ПЛИТЫ МОДЕЛЬНЫЕ СТАЛЬНЫЕ ДЛЯ ОПОК РАЗМЕРАМИ В СВЕТУ
 2000×1600 мм НА ФОРМОВОЧНЫЕ ЛИТЕЙНЫЕ МАШИНЫ
 С ПОВОРОТОМ ПОЛУФОРМЫ БЕЗ ДОПРЕССОВКИ

ГОСТ
 20119—74

Конструкция и размеры

Изменение № 1 ГОСТ 20110—74 Плиты модельные стальные для опок размешанны в свету 2000×1600 мм на формовочные литьевые машины с поворотом полуформы без допрессовки. Конструкция и размеры

Черт. 1

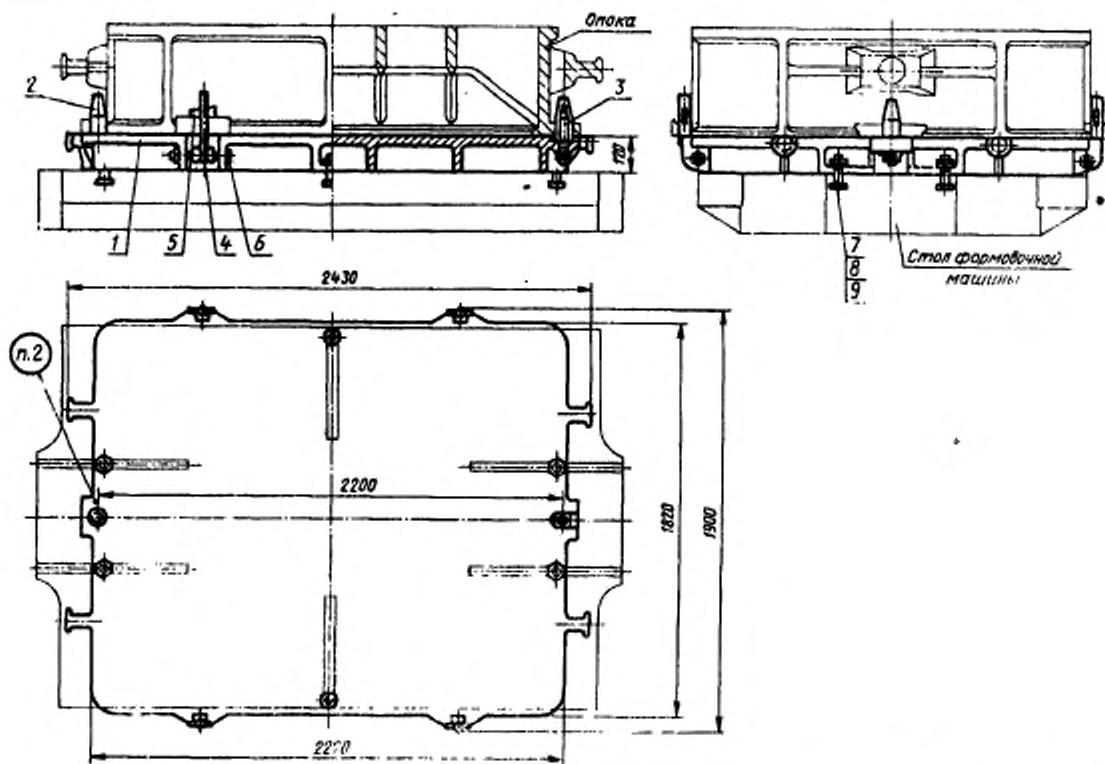
Пункт 1. Чертеж 1. Подрисуточные подписи. Заменить обозначение болта (поз. 7): М20×80.66.06 по ГОСТ 7808—70 на 7002—2589 по ГОСТ 13152—67.

Пункты 1, 3. Чертежи 1, 2. Заменить слова: «Теоретическая масса» на «Масса, не более».

Литра 0280-1712/001 ГОСТ 20119-74

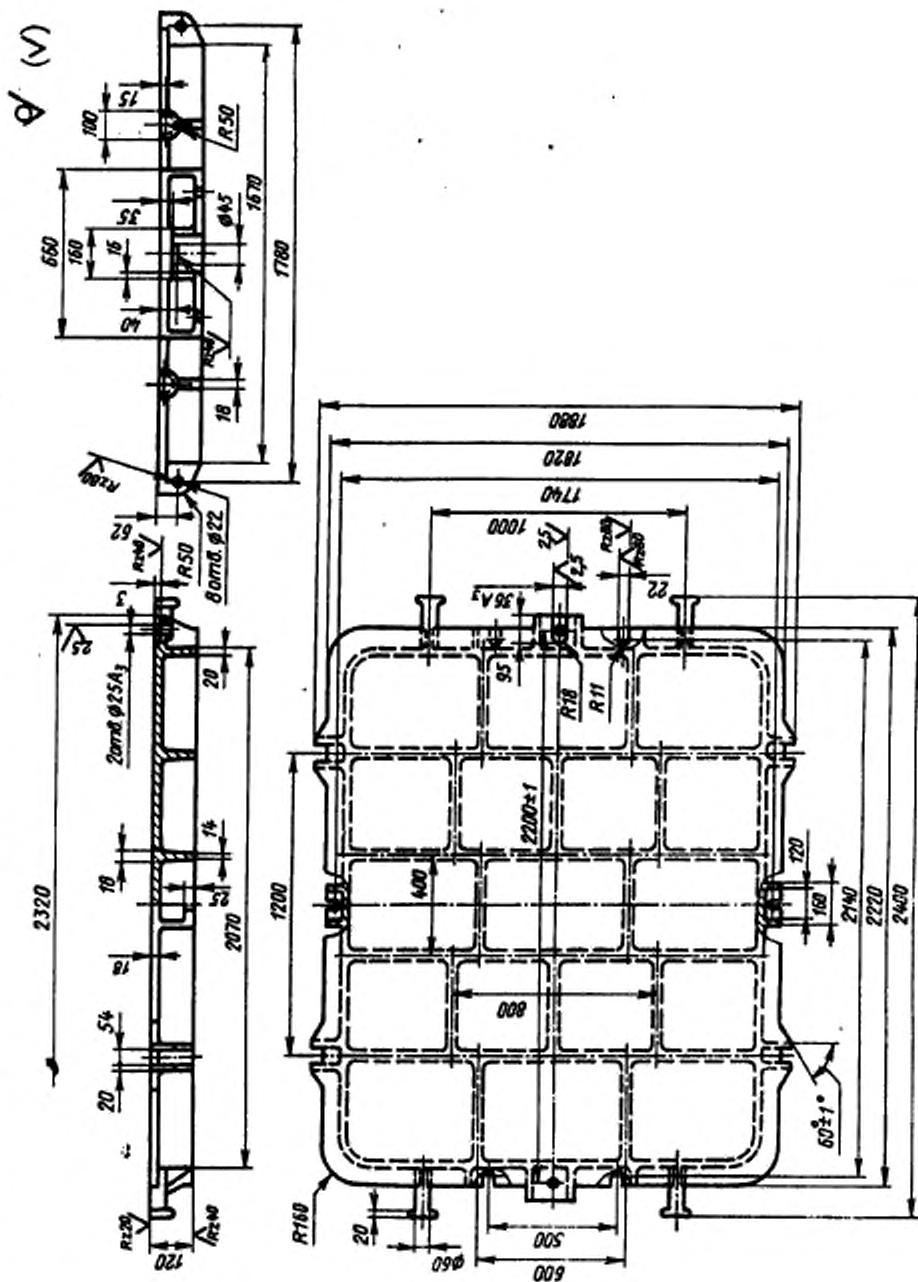
Пункт 3. Чертеж 2. Заменить обозначение: A_1 на Н8;

вид сверху дополнить, как указано на чертеже:
